Krycí list ZBV

III/11444 kř. III/11438 – Strnadice

silnice č.III/11444, v km 0,000-2,300

ZBV - krycí list

Zaměření nového asfaltového povrchu komunikace

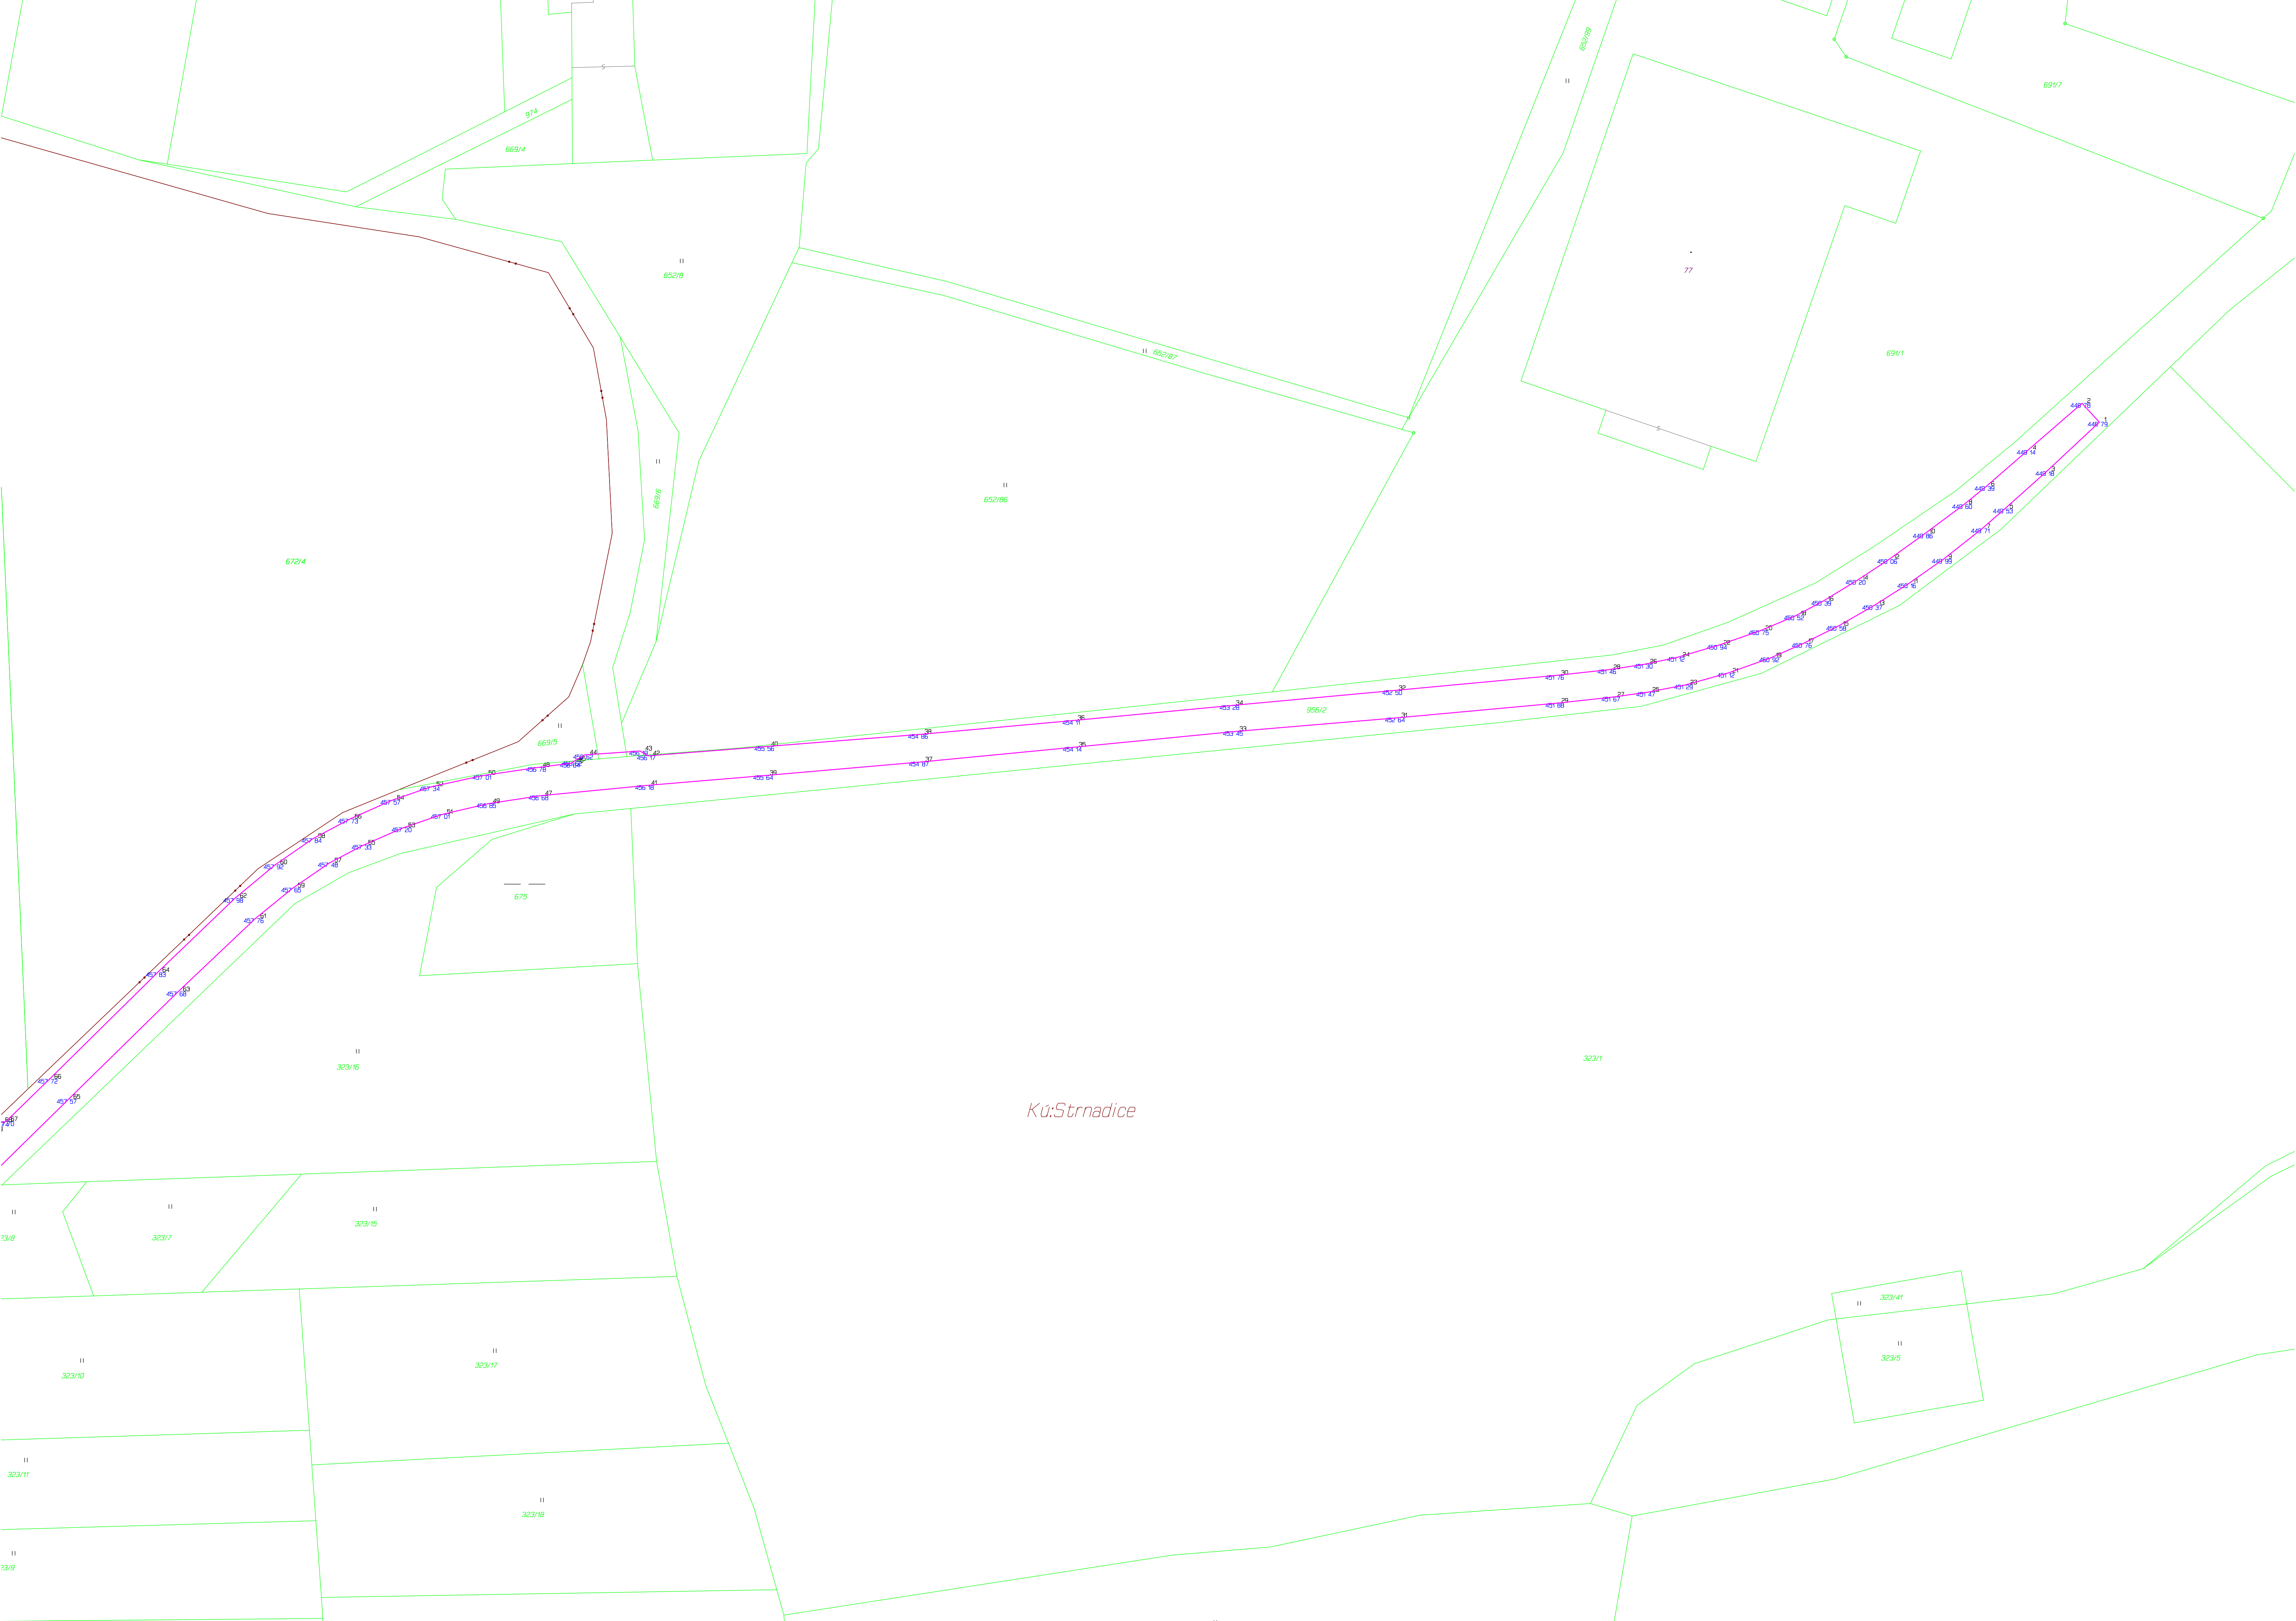
Na základě geometrického zaměření dokončené pokládky asfaltových vrstev na výše uvedené stavbě došlo ke snížení celkové plochy. Tímto tedy dochází ke snížení výměry čištění vozovek samosběrem a pokládky asf.betonu ACO 11+. U položky spojovacího postřiku dochází k upřesnění skutečně provedeného množství na základě geometrického zaměření – spojovací postřik byl proveden před ACL16+ a následně před ACO 11+, tedy 2x zaměřená plocha). Dále dochází k dopřesnění skutečně provedeného množství na základě předložených vážních lístků u položky ACL16+. Po dokončení prací došlo k doměření (silničním kolečkem) skutečně provedeného frézování a zalévání spár asfaltovou zálivkou.

Plocha nového asfaltového povrchu komunikace je 11854,46 m².
